Nacka tingsrätt
mark- och miljödomstolen
mmd.nacka.avdelning3@dom.se**Mål nr M 2921–23****Ang. tillstånd till grundvattenbortledning m.m. under anläggande och drift av bergrumsgarage inom fastigheterna Antwerpen 2 och Ladugårdsgärdet 1:9 i Stockholms kommun**

Efterkommande föreläggande i aktbilaga 5 får Stockholm Stads Parkerings AB (nedan Stockholm Parkerings) komplettera ansökan enligt följande.

Föreläggande angående grundvattenbortledning m.m. under anläggande och drift av bergrumsgarage inom fastigheterna Antwerpen 2 och Ladugårdsgärdet 1:9 i Stockholms kommun

Ansökan om tillstånd till grundvattenbortledning m.m. för bergrumsgarage Södra Värtan, Stockholm

P-DÄCK BERGRUM
SEKTION

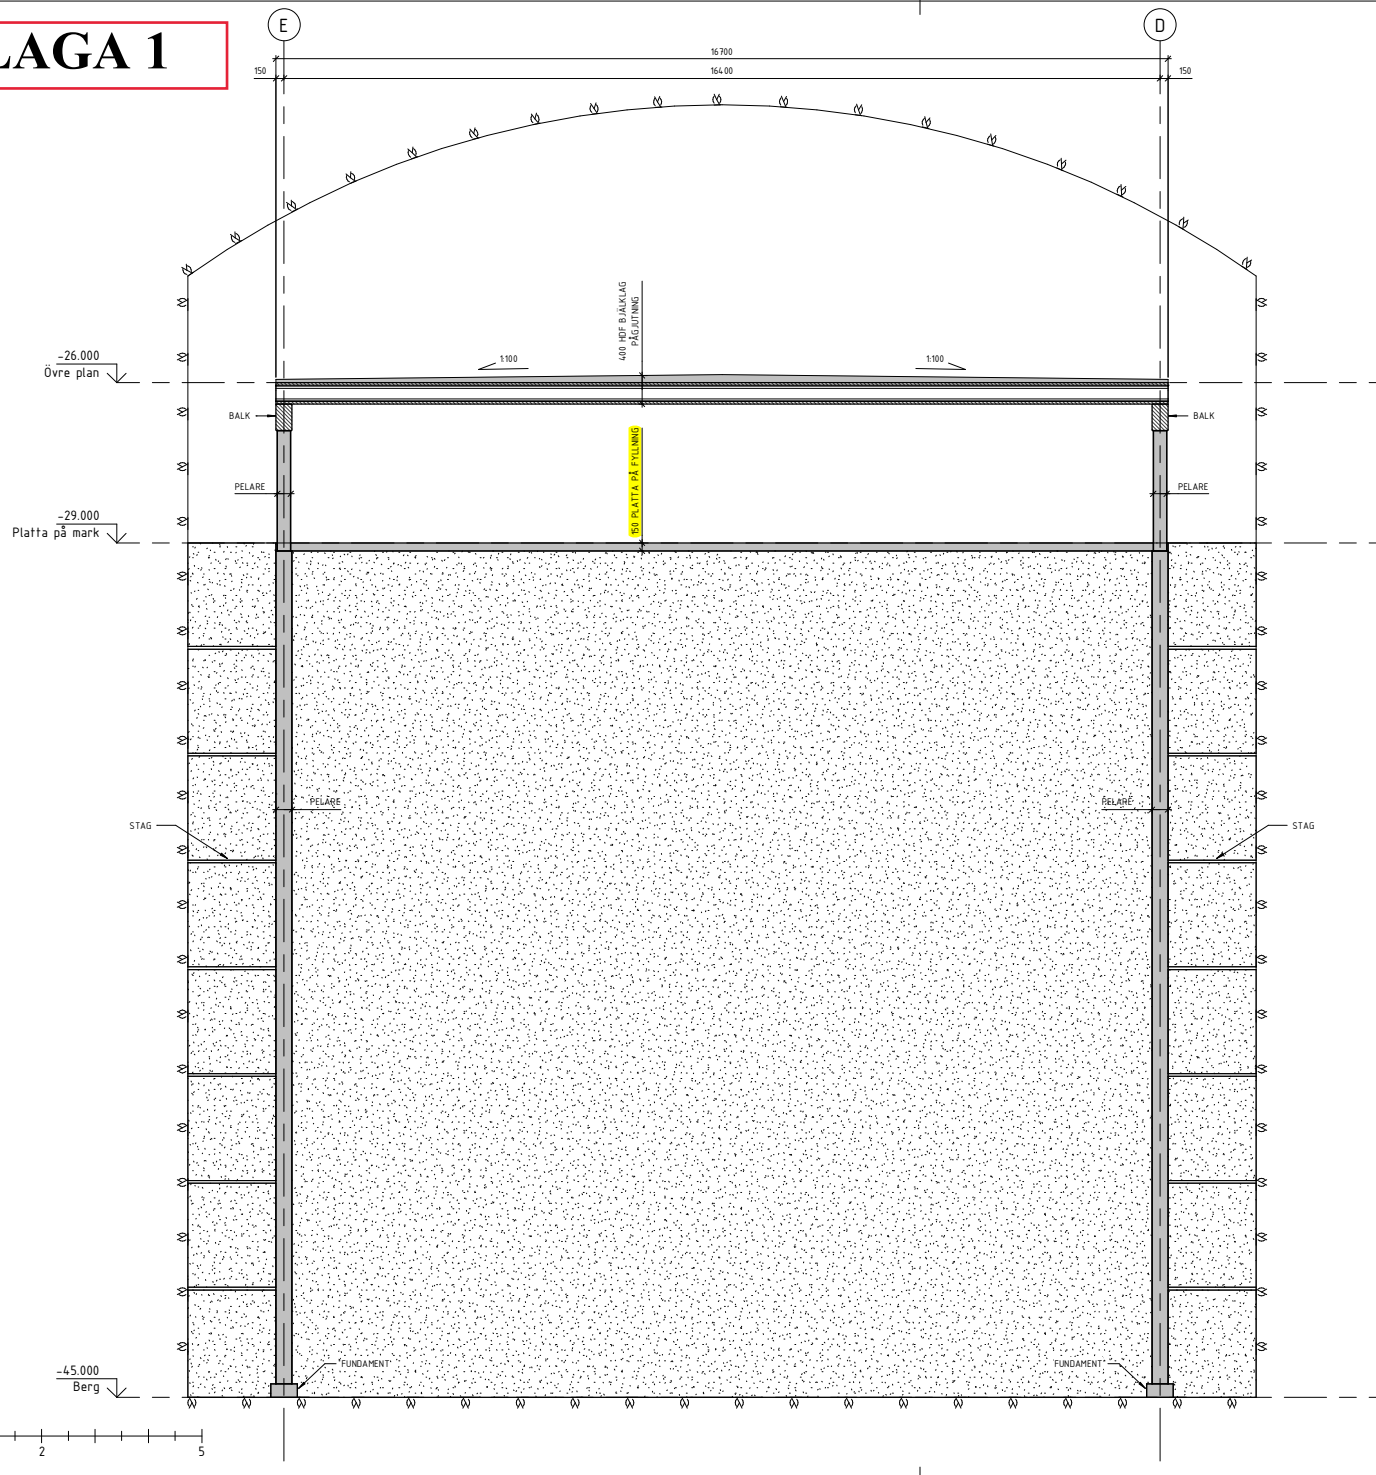
A.2. Mot bakgrund av att det bland annat framgår i den tekniska beskrivningen att lasterna för stommen till de två våningsplanen i bergrum A förs ned till fast bergbotten med hjälp av betongpelare kan det ifrågasättas om det finns något faktiskt objektivet skäl för att en uppfyllnad med cirka 15 meters mäktighet krävs för projektets genomförbarhet. Alternativa utformningar synes föreligga, vilka inte kräver någon uppfyllnad med bibehållet antal P-platser. Vilket anläggningsändamål motiverar en uppfyllnad med 15 meter (oavsett val av material)?

Stockholm Parkering: Frågeställningen synes grunda sig på en missuppfattning. Det korrekta är att uppfyllnad erfordras för att möjliggöra redovisat antal p-platser, d.v.s. ca 620 bilplatser, varav 276 i bergrum A och 344 i bergrum B. Följande förtydliganden får härutöver göras. Det är endast lasten från det övre parkeringsplanet som förs ned med hjälp av betongpelare. Se markering i bifogad ritning, **bilaga 1**. Dessa betongpelare är tänkta att utföras med slanka pålar av betong som kräver sidostöd av fyllning. Det undre parkeringsplanet grundläggs med platta direkt på fyllningen. Det anläggningsändamål som motiverar en uppfyllnad är således att kunna anlägga och använda ett större utrymme för ett betydande antal p-platser till förmån för boende i omgivningen.

Figur 1 Rundpumpningsprincip

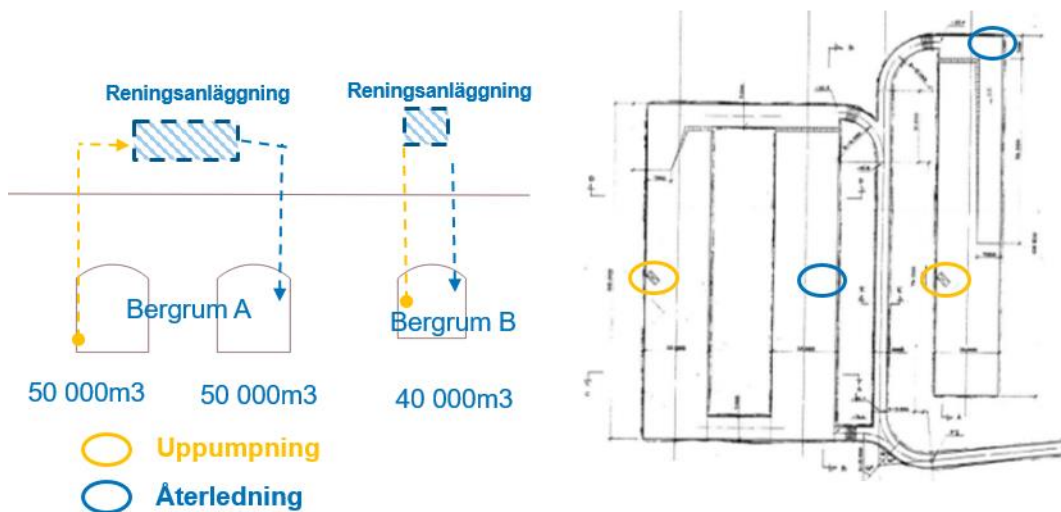
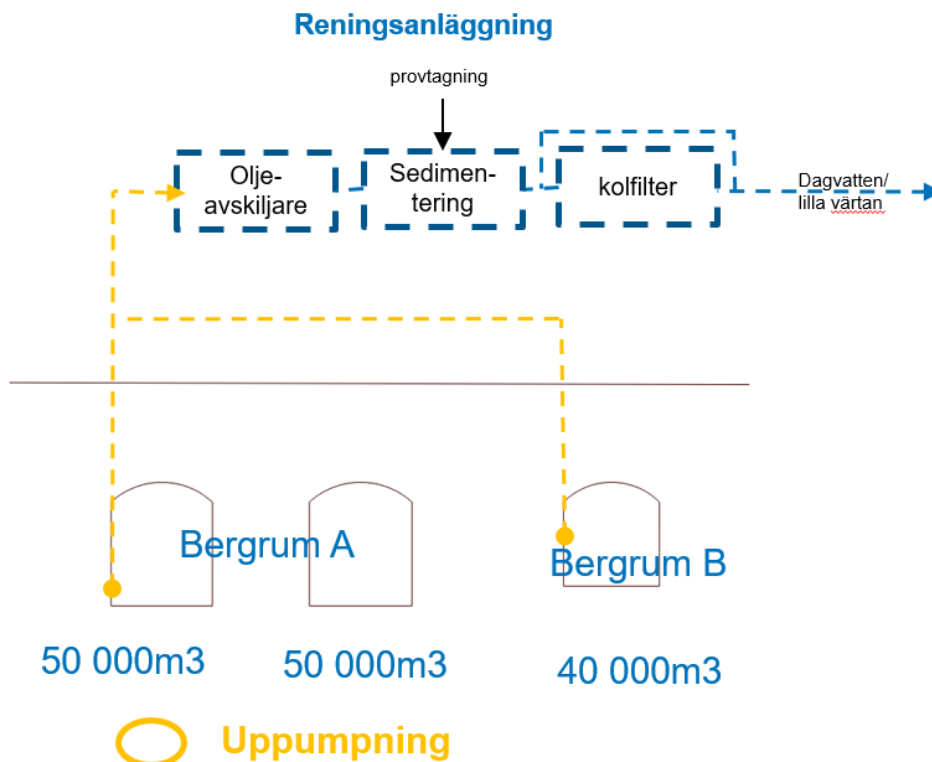
D.2. Av ansökan framgår att pumpning och rening av vatten sker vid fyra separata arbetsmoment; (i) inför tömning, (ii) vid tömning under byggskedet, (iii) vid länshållning under byggskedet och (iv) vid länshållning under drifttiden. Dessa arbetsmoment samt efterföljande utsläpp (ii-iv) ska beskrivas mer detaljerat i fråga om utförande, flöden, nivåer, förutsedd/planerad kontroll (ämnen, omfattning etc.) samt kompletteras med diskussion om möjliga villkor för de fyra separata momenten (utöver vad som föreslagits som villkor 7).

Bergrummen är ca 100 000 kbm (A) respektive 40 000 kbm (B), rening kommer att ske genom att vatten pumpas upp från de befintliga pumpschakten och återleds genom nyanlagda borrhål enligt följande figur.

Vatten pumpas upp med hjälp av pumpar som sänks ner i befintliga schakt, vattnet leds sedan genom reningprocessen som består av kolfilter för att fånga upp PFAS/PFOS-ämnen samt ett syresättningssteg innan vattnet återleds till respektive bergrum med självfall. Syresättningen utförs för att eventuella kvarvarande kolväten nere i respektive bergrum skall brytas ner på naturlig väg i möjligaste mån och inte belasta kolfiltren. En ytterligare möjlig åtgärd är att sänka vattennivån vilket frilägger taket så att inblödning kan ske på samma sätt som skett vid tidigare sanering av bergrummena.
